Klage på vedtatt reguleringsplan – Fv. 715 Skarvåsen

Osen kommune har mottatt klage på vedtatt reguleringsplan fra Jarle Henning Stein og har bedt Statens vegvesen kommentere punktene det blir klaget over. Klagen gjelder vedtatt reguleringsplan for «Fv. 715 Skarvåsen – Almlifossen».

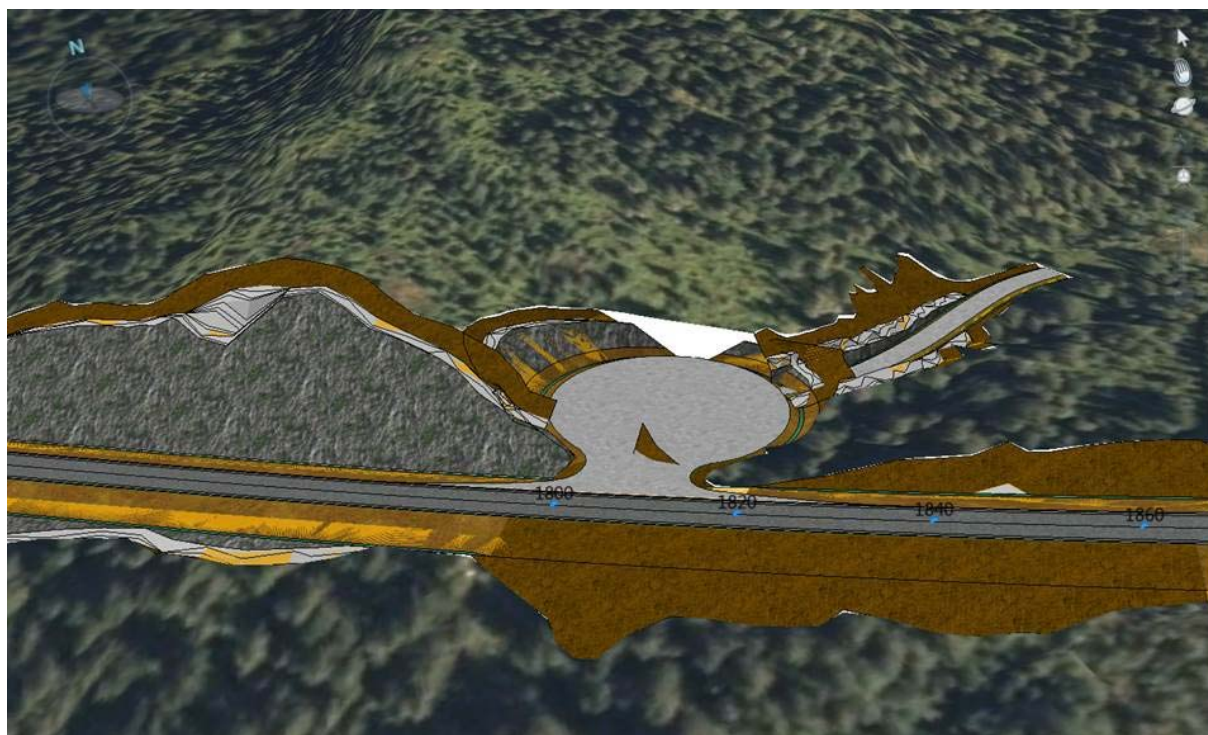
3. Profil 1800 Nord, Avkjørsel aksepteres ikke tatt ut av planen som lunningsplass, undertegnede mener det må være mulig med lunningsplass her. Det nytter ikke å akseptere deres løsning med at tømmer kan kjøres fram med traktorhenger til annen lunningsplass (1400), vi lever tross alt i år 2017, hvor hogstmaskiner blir mer og mer brukt.

4. Profil 2440 Nord, Adkomst mot Nord etableres, ønsker teksten: **Adkomst mot Nord etableres med tilhørende opparbeidelse av lunningsplass. Tilkomstveger reetableres for tilkommelighet i området.**

Kommentar: Det er vanskelig å lage en lunningsplass i dette området da en lunneplass er arealkrevende for å kunne tilfredsstille kravene til snuplass for lastebil. Området, der det ikke er bratt fjellskråning, består av myr og det rinner en bekk gjennom myrområdet. Det anbefales at myra ikke blir tatt i bruk til formålet bl.a. på grunn av overflatevannshåndteringen og stor behov for masseutskifting. Svv har prosjektert en dråpeformet lunneplass, se vedlagt skisse. Plassen og avkjørselen vil bli tatt med i byggeplanen og i utførelsen. Grunneier aksepterer at driftsvegen videre, fra lunneplassen og ut i terrenget, får en stigning på 20 %. Klagen kan imøtekommes i dette punktet.

Kommentar: Det er ikke mulig å få etablert avkjørsel for tømmerbil og lunningsplass i henhold til kravene dette området. Det er sett på en utvidet og tilpasset driftsavkjørsel. Tømmerbilen kan stå i avkjørselen og tømret kan lunnas langs driftsvegen. Alternativt kan tømmerbilen rygge opp i avkjørselen. Forslag til løsning er vist i vedlagt skisse. Løsningen er presentert og akseptert av grunneieren. Klagen kan delvis imøtekommes i dette punktet.
